六ヶ所再処理工場

ガラス溶融炉の耐震評価でレンガを考慮せず

六ヶ所再処理工場 ガラス溶融炉 鳥瞰図
2025. 9. 29審査会合資料2_02の258頁の図に加筆

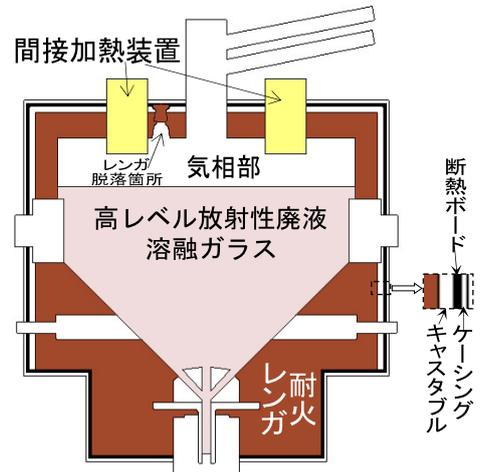
と支持部（ボルト等）に限定している（上図）。後に紹介するように、この溶融炉は耐火レンガの損傷等を繰り返してきたものだ。それにも関わらず、耐火レンガを対象から外している。超危険な高レベル廃液を扱う設備の評価をずさんなやり方ですませることは許されない。原燃は耐震評価を行うにあたり、「建設時と同様のモデルを用いる」としているが、耐火レンガ等を評価対象部位に含め、その劣化を考慮して耐震評価を行うべきだ。

ガラス溶融炉は、溶融ガラスを保持する耐火レンガでできた溶融槽を、キャストブル、断熱ボード、ケーシングで覆う構造になっている（右図）。しかし、原燃は、耐震評価の対象部位をケーシングと支持部材（取付ボルトとガイドピン）に限定している。耐火レンガは、その質量をケーシングの質量に加えるだけで、対象部位から外している。原燃は、その理由として、「耐火レンガは、せり持ち、だぼ・ほぞにより組み合わせており、組み合わせた形状をケーシングによって支持することで一体化している。上記の構造により、耐火レンガを支持するケーシングの支持機能を確保することで、溶融ガラスの閉じ込め機能を維持できる」ためとしている。つまり、ケーシングの耐震性が保たれば、耐火レンガも大丈夫だから、耐火レンガの耐震評価は不要との考えだ。

しかし、閉じ込め機能が維持されたとしても、地震により耐火レンガが部分的にでも損傷すれば、ガラス固化体製造に支障をきたす恐れがある。また、耐火レンガ、キャストブル等に亀裂が入れば、溶融ガラスがケーシングに近接し、その最高使用温度（400°C）を上回る可能性もあるのではないかと。ケーシングの耐震評価は、最高使用温度以下であることを前提条件としているため、上回することは許されない。耐火レンガ、キャストブル等も含めて耐震評価を行うべきだ。

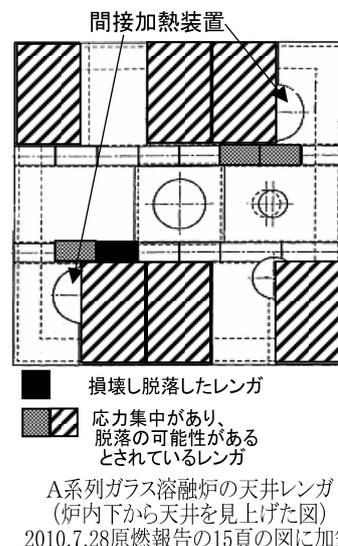
ガラス溶融炉では、これまでのガラス固化試験（化学試験（2004.1～2005.2）、アクティブ試験（2007.11～2013.5））で、耐火レンガの損傷が進んできた。2台ある炉のうちA系列では、2008年に天井の耐火レンガが損壊し脱落する事故を起こした。原燃は事故調査の際に行った解析で、他の9個の天井レンガにも応力集中が生じていると評価した（右図）。ただし、解析による評価なので、詳細な調査をすれば、別の箇所の損傷等も明らかになる可能性はあるだろう。

原燃は損壊の原因を、天井に挿入している間接加熱装置の急激な温度降下を行い、その際に発生した応力が大きかったためと推定している。そして、今後もインターロックの作動や電源異常等による計画外の間接加熱装置の加熱停止は起こる可能性があるため、天井レンガはさらに脱落する恐れがあるとした。

B系列についても、同様の運転をしてきたため、既に天井レンガに損傷が生じている可能性があるとしている。
